# 改善箇所説明図

## 基準不適合発生箇所

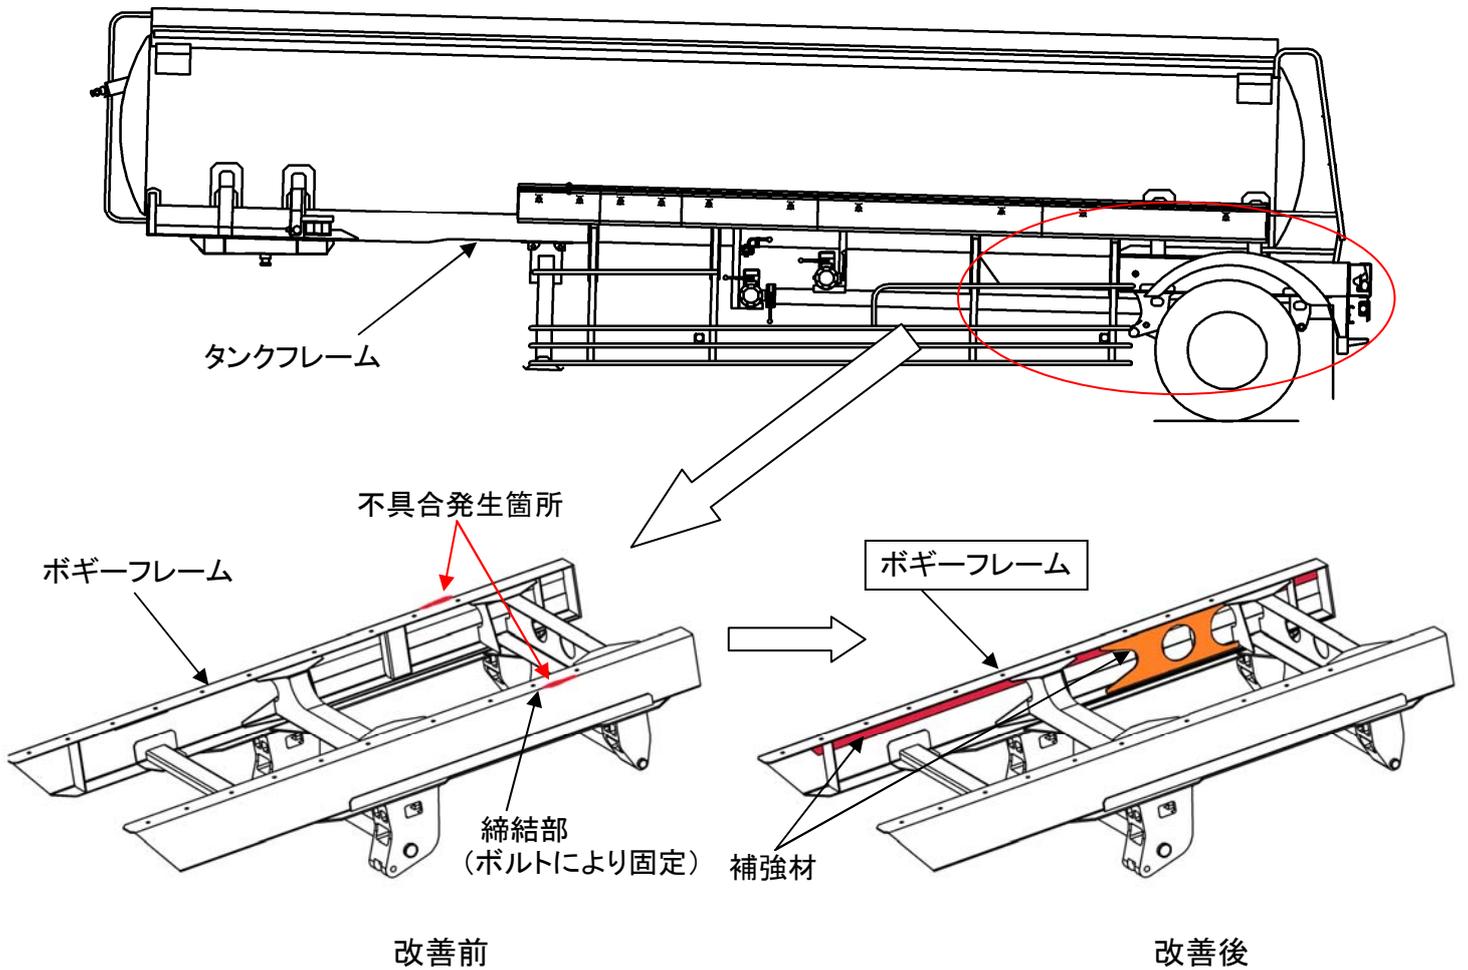
1軸20kL石油運搬用アルミタンクセミトレーラにおいて、ボギーフレームの耐久性が不足しているため、走行時の振動により、ボギーフレームに亀裂が発生するものがある。

全車両の点検を行い、ボギーフレームに亀裂が発生しているものは、補強材を追加したボギーフレームに交換する。亀裂が発生していないものは、ボギーフレームに補強材を追加する。

改善後の車両はボギーフレーム内側にインナーフレームが追加されている。  
また、車台番号打刻位置付近にNo.3349のリコール対策済みステッカーを貼付けする。
